工程指示 / 要求簡箋(E.I.)

工程指示編號：EI / 5119 / 22

工程編號：J - 858

工程名稱：將軍澳日出康城 11

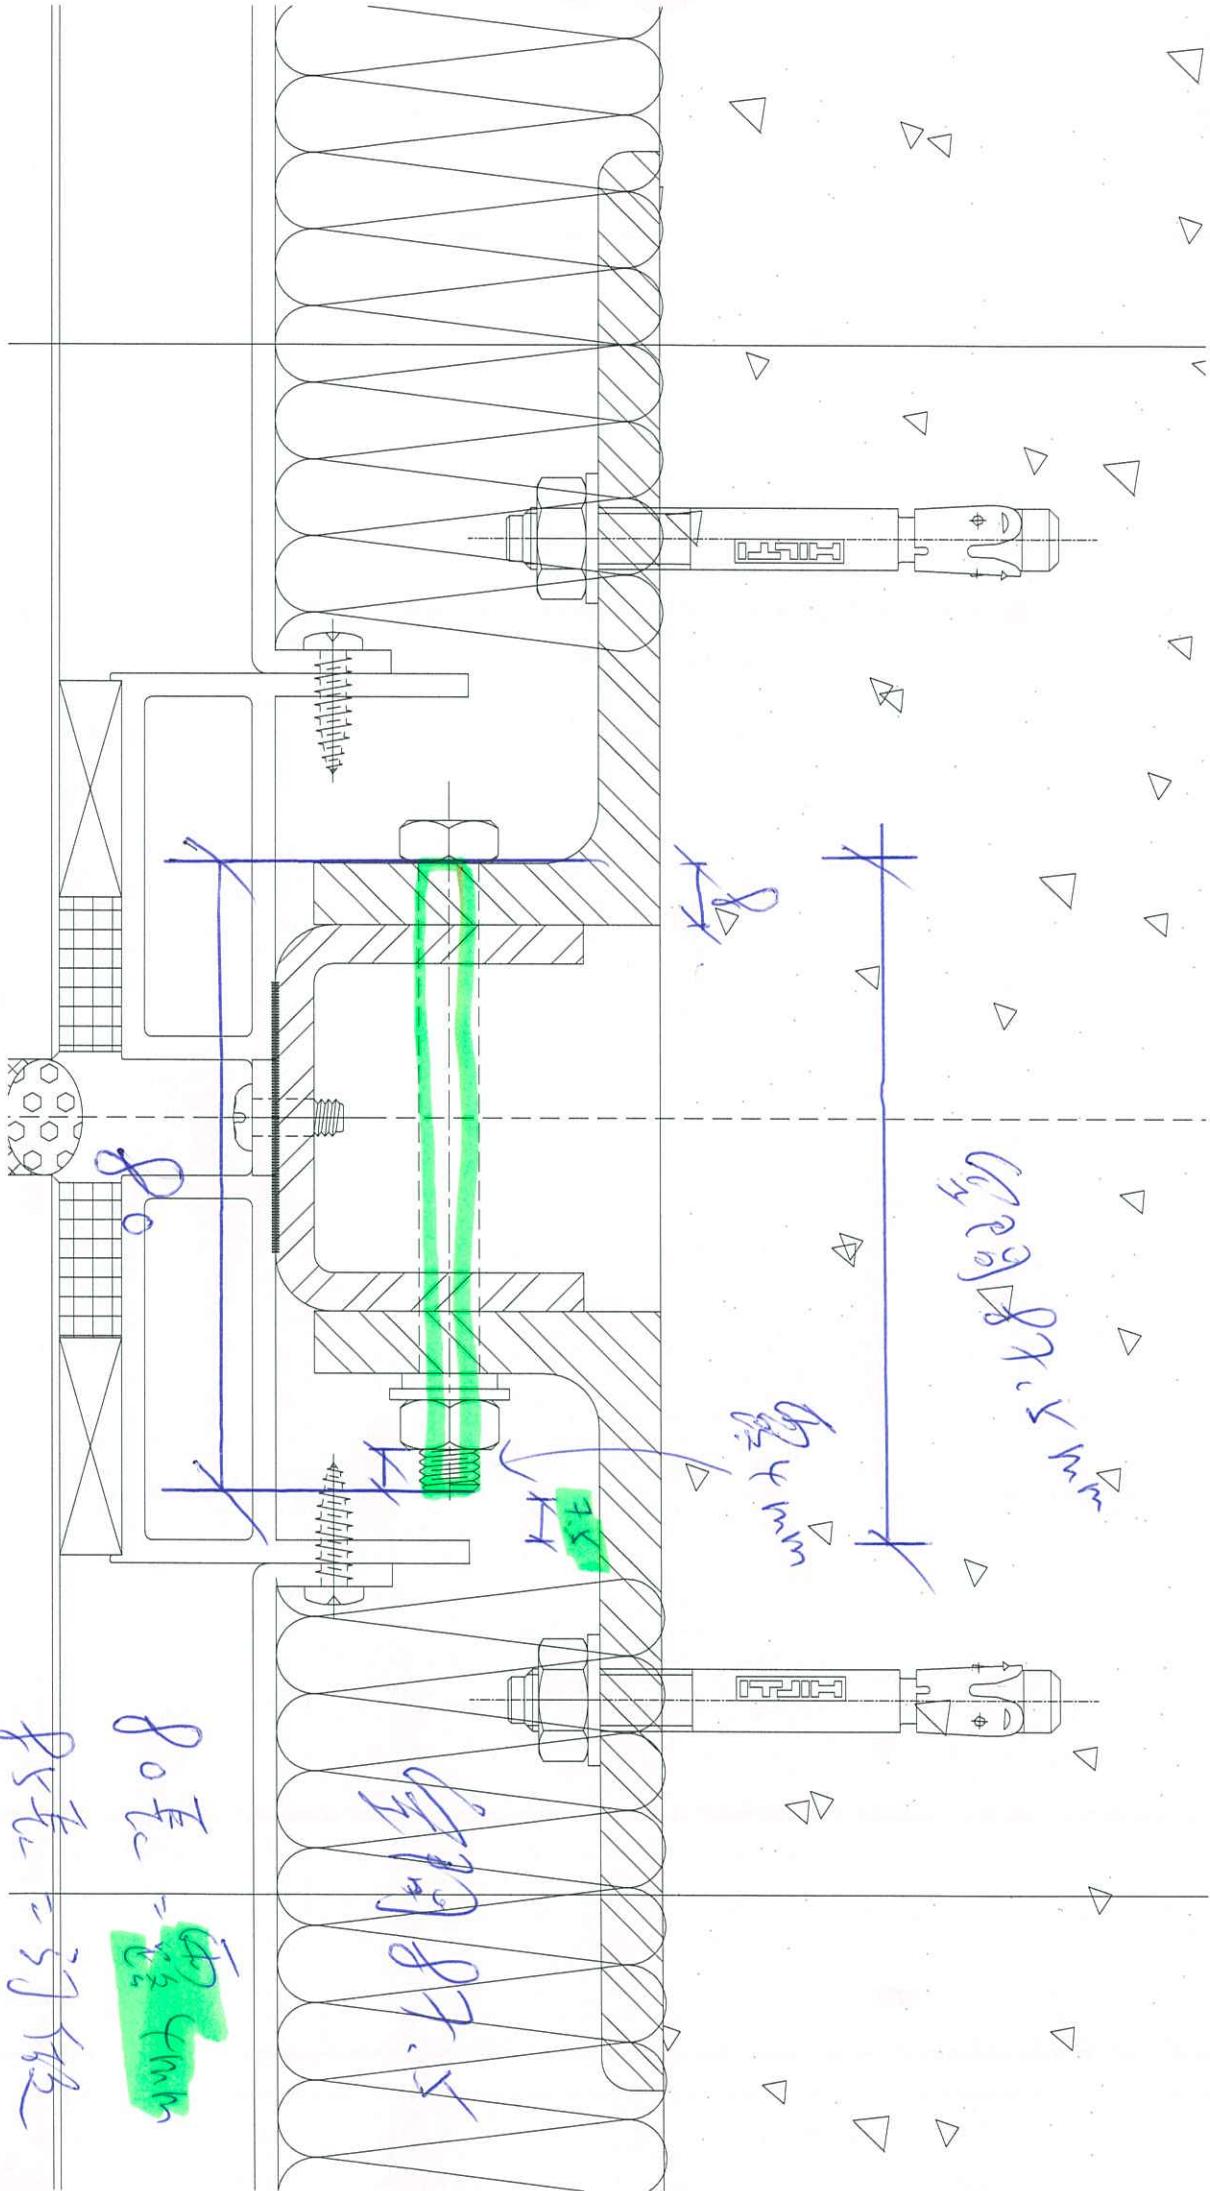
**D：早前 拉爆 M10 只訂一半數量 90mm 長，現用 M10 x 110 mm 長，放行餘數 (新增#5a)**  
**拉爆 M10 總用量為 14600 粒**

**D： M8 x 75mm 露牙不足需要 M8 x 85mm (新增#4a) (優先數量 400 粒)**

90長 : 撞 2.5mm

85長 - 訂做

80長 - 撞 4mm
